核燃料物質使用許可の消火器接続配管設置に伴う変更申請（予定）について
六ヶ所保障措置センター
検査部分析課

1. 変更申請（予定）の概要

図-3 消火器接続用配管

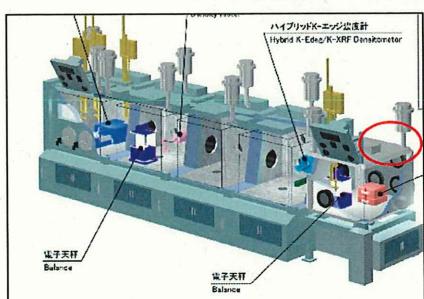
- 六ヶ所保障措置分析所に設置されている使用施設の設備のうち、分析セル及び中放射性グローブボックスには各々に逆止弁付きクイックコネクタを有する炭酸ガス消火器（図-2 参照）及び逆止弁付き炭酸ガス消火器接続用配管（逆止弁付き）が設置されていた（図-3 参照）。

3) 低放射性グローブボックス及び質量分析用グローブボックスには消火器接続用配管が設置されていないが、消火配管接続口（図-3 及び図-4 参照）は設けられておりグローブボックス内側・外側共に閉止プラグにより閉止されてきた。当該消火配管接続口に、分析セル及び中放射性グローブボックスと同様の消火器接続用配管を設置することとした。

公益財団法人核物質管理センター六ヶ所保障措置センターの六ヶ所保障措置分析所の保障措置第2分析室及び保障措置第3分析室に設置してある低放射性グローブボックス（5連1基）及び質量分析用グローブボックス（3連2基）に消火設備として、炭酸ガス消火器を接続できる構造の消火配管を新設する。
